機種：屋内用高圧交流負荷開閉器

電動操作式屋内用高圧交流負荷開閉器の仕様変更のお知らせ

整理番号	KER-626	発行	2025 年 1 月	件 名	電動操作式屋内用高圧交流 負荷開閉器の仕様変更のお 知らせ
		三菱電機(株) 機器事業部

図1. TEG-GB1形 電源表示灯

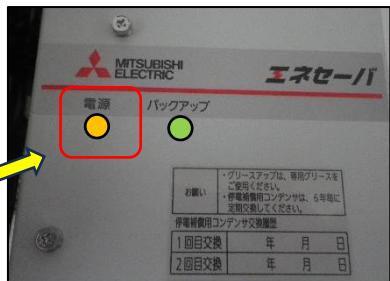
電動操作器の制御電源が OFF になると電源表示灯(図 1)は消灯します。

制御電源が ON から OFF になるときの電源表示灯の消灯時間を表 2 のとおり変更します。

制御電源 ON の時 : 燃色に点灯

制御電源 OFF の時 : 消灯

消灯時間	変更前	変更後
	制御電源 OFF 後、即消灯	制御電源 OFF 後、約 8 秒後に消灯
